福島第一原子力発電所
放射性物質分析・研究施設第2棟の
新設に関する確認結果報告書
(案)

赤字 : 修正箇所
赤枠 : 図表の差し替え

福島県原子力発電所安全確保技術検討会

図3 耐震クラス分類を判断する流れ

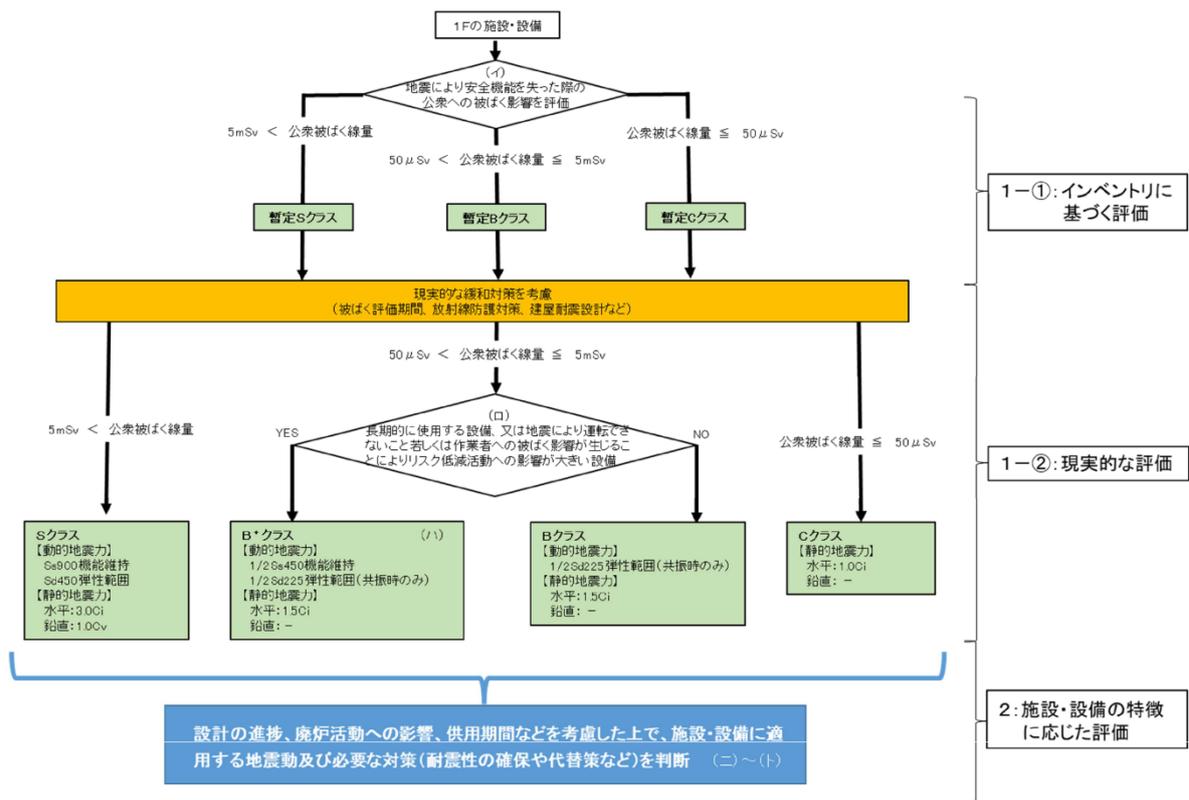
【修正前】

【修正後】

図18 線源位置の移動による敷地境界線量への影響について

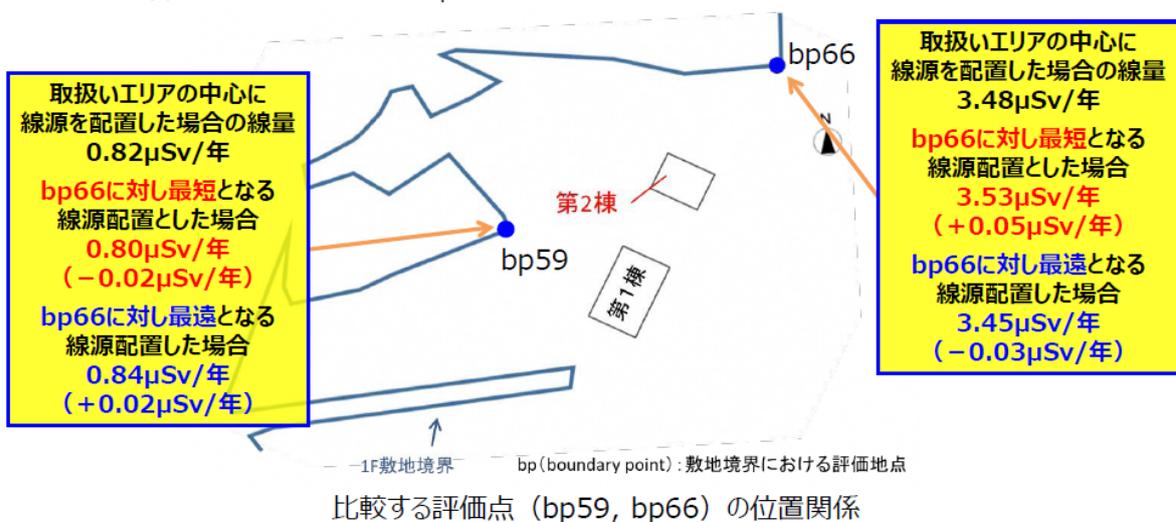
- ① 「形状を特定し難い線源については点線源とする保守的な条件で」との記載であるが、点線源として扱うことがなぜ保守的であるのか。
- ② 線源位置では、点線源を最も境界に近い壁際に置かなかったのは何故か。
保守的に評価するのであれば、位置を様々に変更して多方向の評価点それぞれに対して高い結果を採用するのが、「保守的評価」と思われる。燃料をベースとした放射線源の設定を行っているが、搬入が想定されている炉内構造物中に含有されているCo-60を想定した線源の方が評価上厳しくなることはないか。
- ③ 「土壌についてはコンクリートで模擬することでモデル化した」とあるが、その妥当性を説明してほしい。埋め戻し土などの土壌の場合、コンクリートよりも放射線が通過しやすいのではないか。

- ① 点線源とすることで燃料デブリ自体による放射線の減衰（自己遮へい）を考慮しないため。
- ② 第2棟で取り扱われる燃料デブリが年間を通して頻繁に設備間を移動して任意の位置にあること及び評価点が多方向にあることから、線源をそれぞれのセル及びエリアにおいて壁際に設定すると、評価点の一方は高い結果となるが他の評価点では低い結果となるため代表的な位置として、セル又はエリアの中心に線源を設定している。

取扱場所内で線源が移動するコンクリートセル、鉄セル及び分析室について、それぞれの評価点に線源を最も近い位置とすることで、評価点における線量率は線源を代表点に配置した場合に比べ高い値となるが、第2棟の全線源からの線量に対しては、線源位置の違いによる影響は低いものとなる。（図18）

各取扱場所内において移動させることが可能な線源を、その移動範囲内で評価点bp66に対し最遠及び最短の位置に配置した場合の線量と他の評価点としてbp59における線量を評価した。

図20 福島第一原子力発電所から第2棟への給電体制

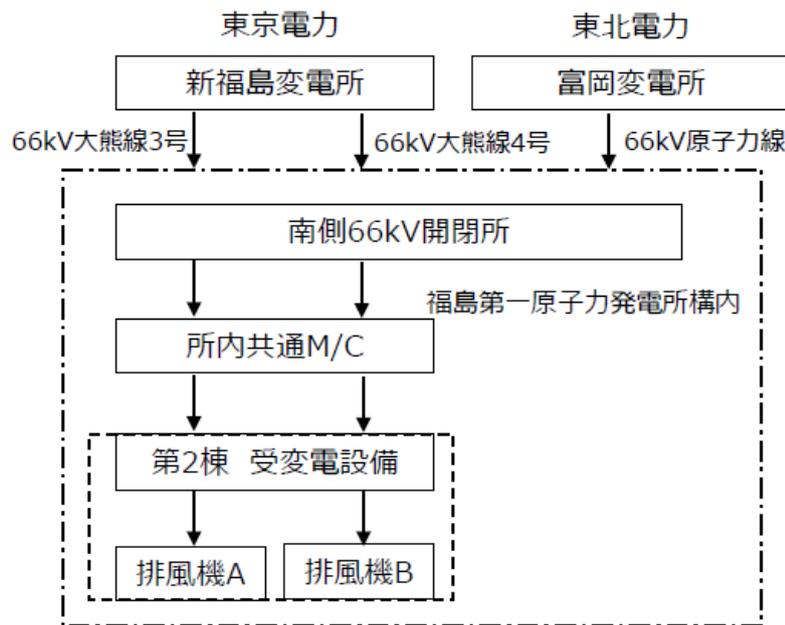
- ① ステンレスライニング等により放射性物質を閉じ込めるとしているが、ステンレスでセル内部をライニングするのは、コンクリートセル内部の除染のしやすさの観点であり、閉じ込めを期待しているわけではないのではないのか。
- ② 実施計画変更認可申請書によると、コンクリートセルライニング、鉄セルインナーボックス及びグローブボックス主要材料の材質はSUS304とのことであるが、これらの設備では酸やアルカリを使用する溶解、分解、試料調整などは行わないのか。
- ③ 溶解、分解、試料調整を行うドラフトチャンバーやフードの材質の耐食性について、どのような配慮をしているのか。
- ④ 「第2棟の建屋の構造強度及び耐震性に関する検討」で、地下水位が高い場合の構造物外部からの揚圧力（浮力）を考慮しているか。その場合の構造物の変形や亀裂の発生などを評価しているか。
- ⑤ 電源喪失時に給気排気系統に電源を供給する非常用発電機が耐震クラスCとなっているが、大きい地震が発生したときに、非常用発電機として機能できるのか説明すること。

第2棟の電源は、新福島変電所から福島第一原子力発電所 南側66kV開閉所に2系統供給されるとともに、東北電力富岡変電所からも給電できる構成となっていることから、全体として信頼性が確保する。（図20）

自主的に設置する非常用発電機では、セル・グローブボックス排風機及び放射線監視等の限定した負荷にのみ給電し稼働時間は7日間程度を想定した設計である。

万一、全電源喪失又は複数台機器故障が生じた場合においても、給気・排気系統には放射性物質を捕集する高機能フィルタを設けていることから、閉じ込め機能は維持される。放射性物質の漏えいについては、第2棟の排気口において排気中の放射性物質濃度を試料放射能測定装置により確認する設計である。また、管理区域内の放射性物質濃度等をダストモニタ及びエリアモニタにより確認する設計である。

図 2 1 地盤調査位置図

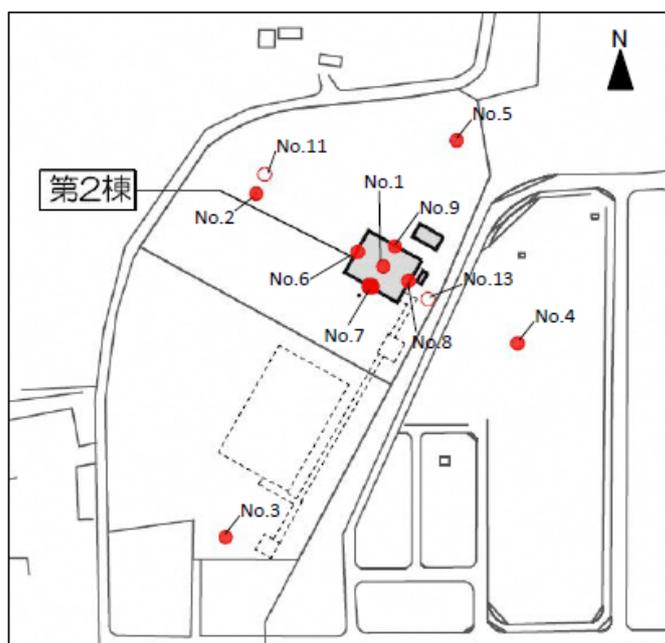
- ① 事前にボーリング調査等でどの程度地盤状況を把握しているのか。
- ② 第2棟設置予定地は、かつて塩田が東側にあったところかと思われるが、その影響は地下に残っていないのか（地下水の水質、塩分など；山留や構造物の腐蝕等の問題はないか）
地下水に対して具体的に建屋へどのような防水を施すのか。
- ③ 第2棟設置予定地の西側には、かつてため池があったと思われるが、その影響（地下水位が浅いなど）はないのか。
- ④ GL-約16mまで掘削すると、地下水面上まで掘削することになり、排水対策が必要になると考えられるが、具体的にどうするのか。
- ⑤ 「基礎は直接基礎で、人工岩盤を介して富岡層に支持させる」とあるが、「富岡層」には砂岩や泥岩、さらには未固結の砂層などがある。建設予定地でのボーリング調査結果の詳細を示すとともに、各種試験結果および地下地質断面図を示すこと。

1 1、1 3 では地下水位計を設置。（図 2 1）

地質調査により原位置試験及び室内試験等を実施することで地盤を評価している。これらにより第2棟を設置する地層と東京電力が評価している福島第一原子力発電所敷地の地層の構成とが整合していることを確認した。

図 2 3 J A E Aと東京電力の関係

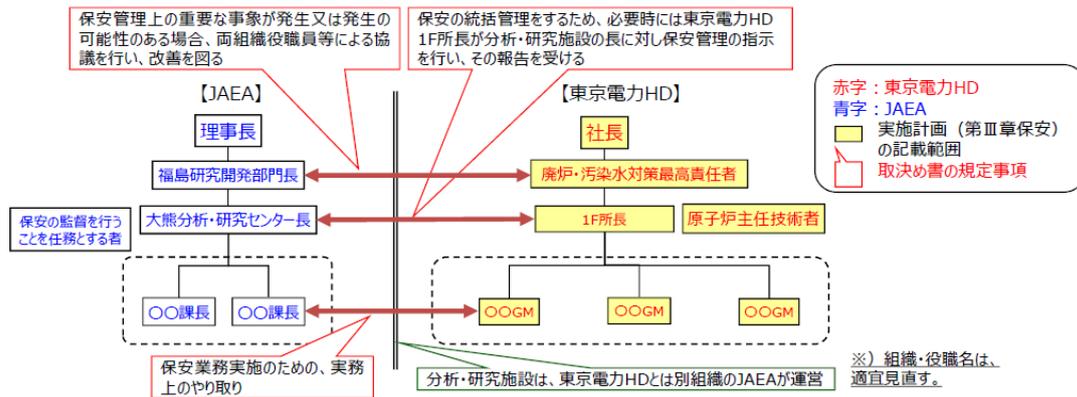
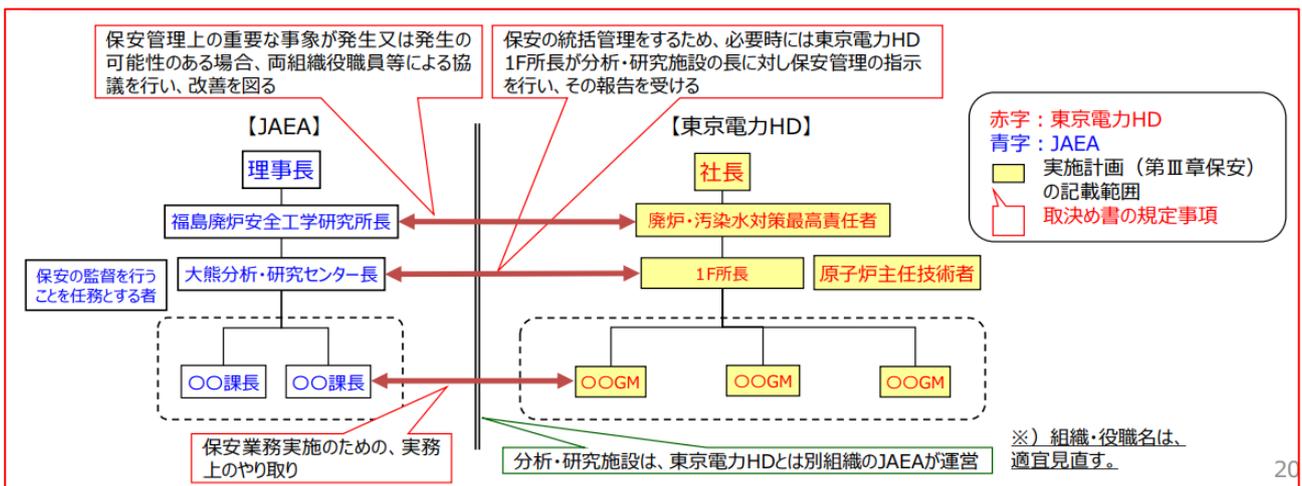
【修正前】

【修正後】

さらに、保安管理上の重要な事象が発生又は発生の可能性がある場合は、両組織の役員による協議を行い、改善を図る。（図23）

図 2 4 火災時の対応

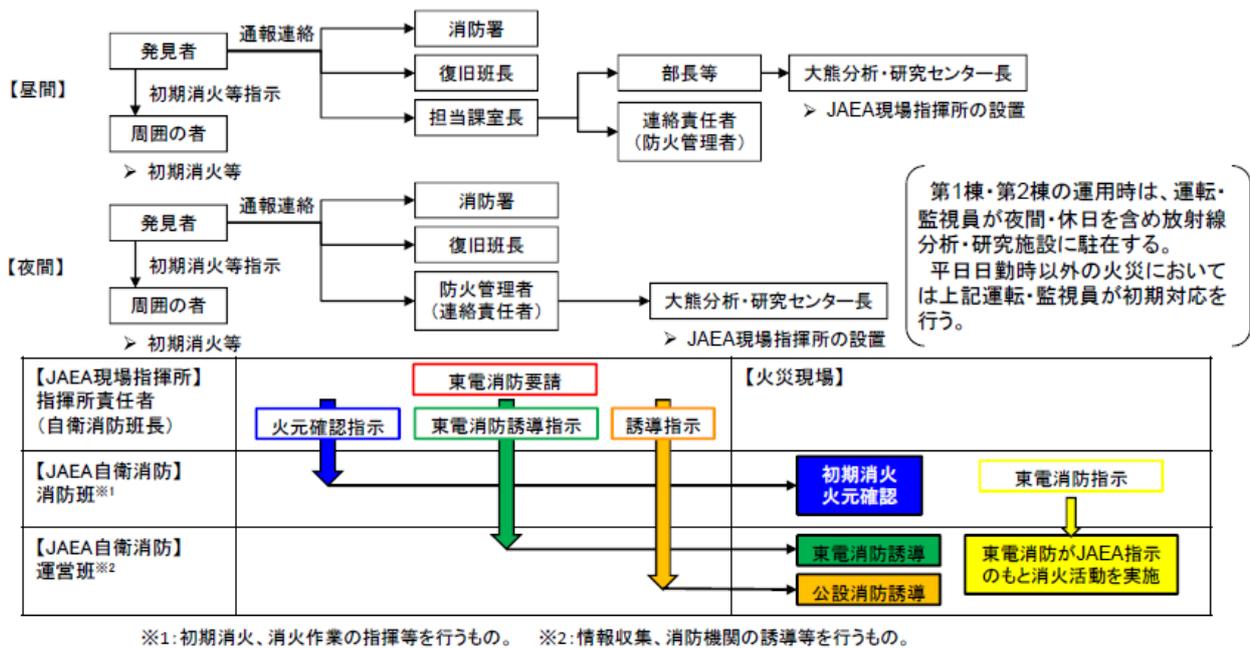
- ⑱ 核物質防護上の役割分担、連携及び連絡の体制について、今後、治安当局、規制当局等と協議し、検討を進めるとしているが、すでに役割分担は決まっているのか。
- ⑲ 核燃料物質の管理において作業員のダブルチェックによる確認、移送中も流入、漏えいすることがないように管理することなどソフト的な対応の回答となっており、ハード的な対応はないのか説明すること。

⑦ (図2.4)に示す施設管理棟における連絡通報体制をもとに今後定めていく予定である。
